改善箇所説明図

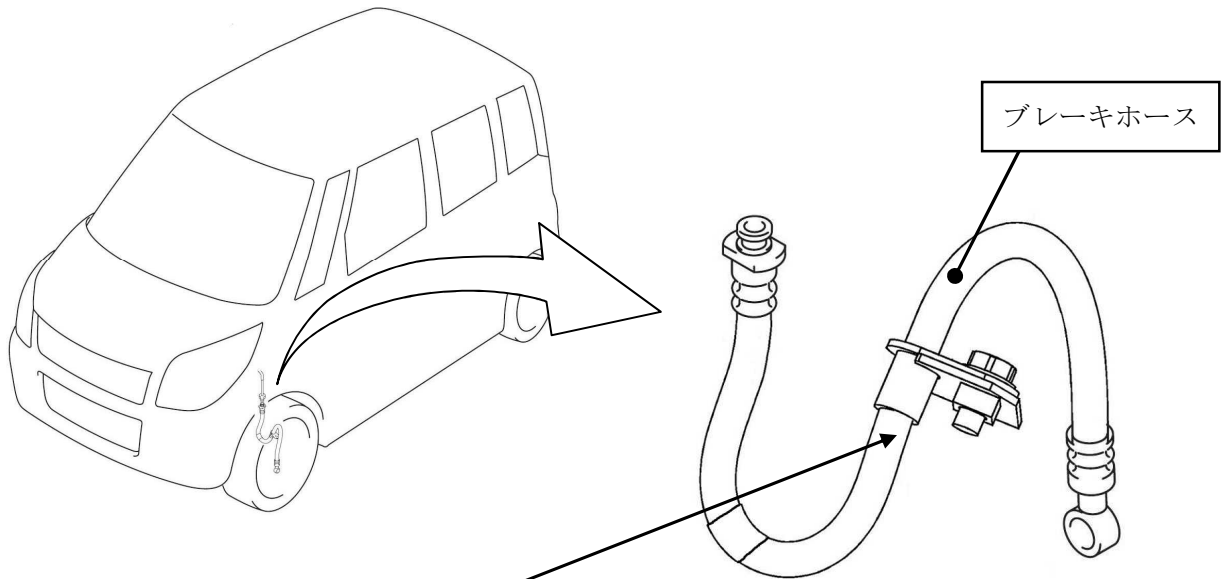
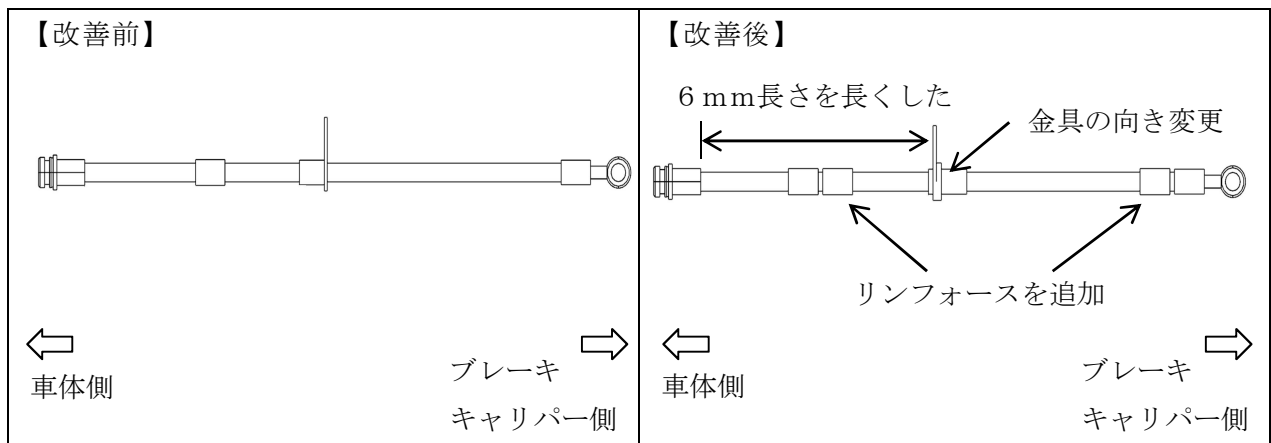
基準不適合発生箇所

前輪のブレーキにおいて、ブレーキホースのレイアウトが不適切なため、ハンドルを一杯に切った際、曲げRが小さくなり、その繰り返しでブレーキホースの内部に亀裂が発生することがある。そのため、そのままの状態で使用を続けると亀裂が広がり、ブレーキ液が漏れて警告灯が点灯し、最悪の場合、制動力が低下するおそれがある。

改善の内容

全車両、ブレーキホースを対策品と交換する。
